Plaza Morazán

San Salvador, 26 de julio de 2017
A 107 Ref. 0544/2017

A través de este medio se hace referencia al Proyecto de *Remodelación de la Plaza Morazán* y específicamente a nota de fecha 24 de julio del presente año y dos hojas de planos recibidos en el Departamento de Inspecciones y Licencias de Bienes Culturales Inmuebles en fecha 25 de julio del corriente, referente a la propuesta de integración del Mosaico costado Sur, Plaza Morazán, al respecto informamos lo siguiente:

San Salvador, 12 de junio de 2017
A 107 Ref. 0411/2017

PLANTA ARQUITECTONICA PROPUESTA DE PLAZA MORAZÁN

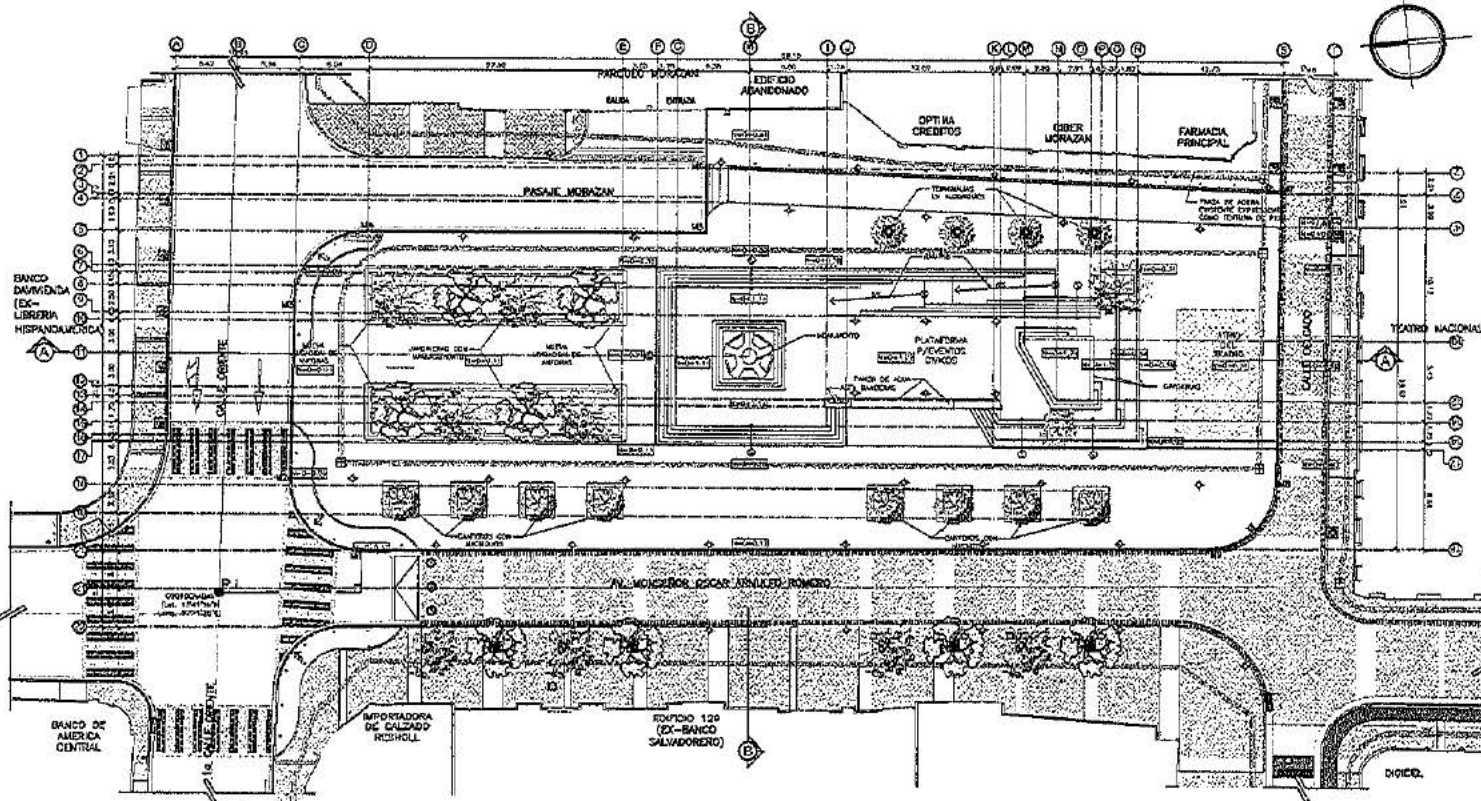
- La nueva propuesta se especifica un nivel de plataforma $N=0+1.35$, deberá mantenerse los niveles autorizados en planos de fecha 28 de noviembre de 2016 que es de $N=0+1.22$.

- Se deberá eliminar las graderías que se proponen alrededor del monumento, ya que este planteamiento facilita que los usuarios de la plaza puedan acceder al monumento, exponiendo a una mayor vulnerabilidad el mismo.

- Se debe eliminar la plataforma del costado sur de la plaza que indica un nivel $N=0+1.86$, de forma que se genere mayor limpieza en el diseño, la necesidad de plataforma se deber resolver con una temporal.

- Mosaico costado Norte: aun cuando se menciona en nota y plano que se conservara el mismo, no se ubica a nivel planimétrico ningún detalle, por lo contrario se emplaza en el lugar un árbol de Maquillishuat. Por lo que debe remitirse el detalle de la integración del mosaico norte al diseño, utilizando textura en piso para indicar las dimensiones reales del mosaico, utilizando uno de los criterios de integración en las partes faltantes (tipo laguna), que es el empleo de otro material donde hubo mosaico y una ventana en la porción aun existente – que en este momento ha sido movilizadada – deberá dejarse específicamente en el mismo sitio.

- Mosaico costado Sur: Se ubica en la planimetría el mismo, pero no especifica la integración arquitectónica – deberá presentar detalles arquitectónicos del mismo, será una ventana, estará expuesto sin protección, tendrá drenajes, se ubicara un bordillo, etc.

- Rampa: No se especifica cuál es el material y tratamiento, en la misma deberá ubicarse una ventana del sendero encontrado justo a la par del mosaico sur, por lo que debe plantearse la integración y material a utilizar para mostrar la ventana.

CONTENIDO DE LA HOJA:
PLANO DE ELEVACIONES Y SECCIONES
DE PLAZA MORAZÁN

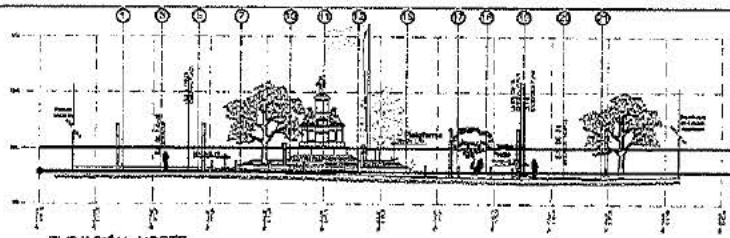
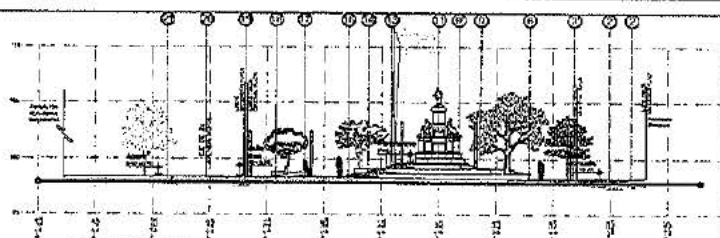
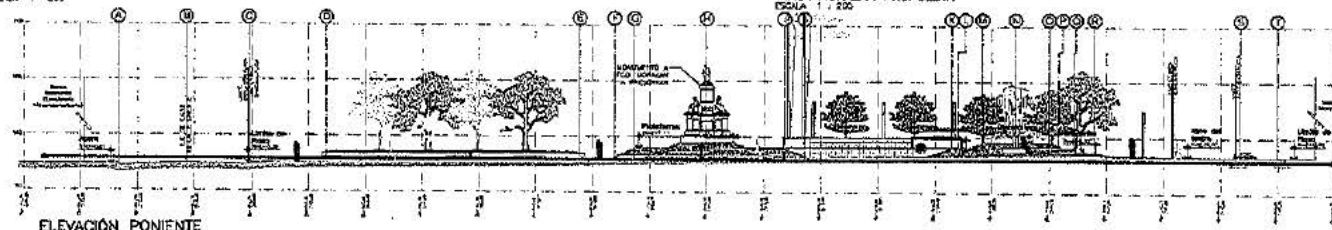
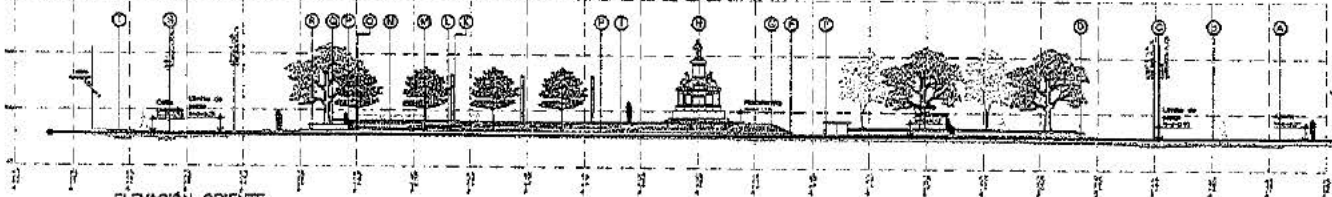
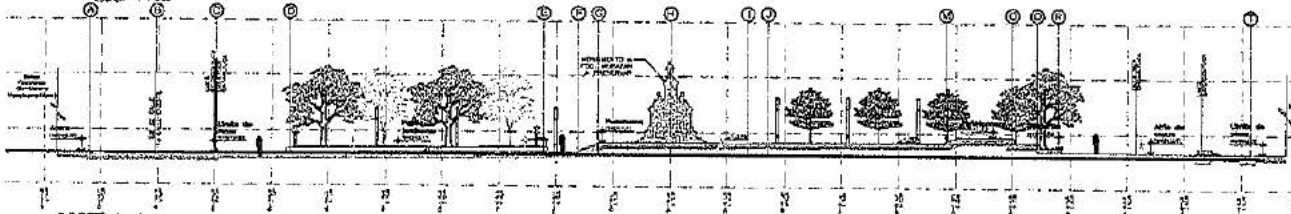
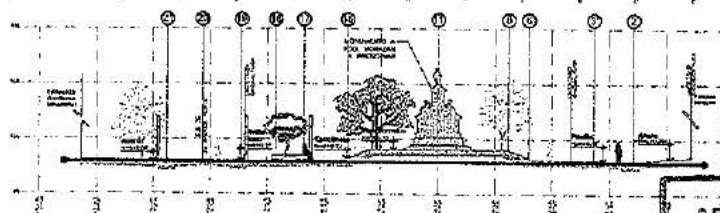
Que si bien, se ha disminuido la altura de plataforma de 3 a 4 centímetros en los niveles autorizados, el piso del área del escenario costado sur mantiene un nivel de 1.71 mt. La Resolución en el numeral 10 establece "*de requerir escenario para actividades cívicas y artísticas frente al Teatro deberá consistir en una armazón y estructura metálica que deberá armarse en el lugar en el momento que se requiera y que se desmonte al finalizar las actividades*". Sin embargo, se autorizó el elemento de concreto en planos para plataforma, pero los hallazgos de niveles originales de la Plaza, vinculados al área inmediata del Monumento a Morazán, redefinen el diseño de intervención, por lo que el elemento de escenario propuesto, no es factible, por lo que deberán acatarse los lineamientos ya previamente establecidos en la nota mencionada.

El juego de planos recibido en fecha 25 de julio del corriente, se conforma por dos hojas, una donde se detalla la planta arquitectónica propuesta y una segunda, de elevaciones y secciones. En ese sentido, no se ha entregado ningún detalle según lo descrito en Nota (numeral 4), por lo que solicitamos lo remitan a la brevedad para que pueda ser revisado.
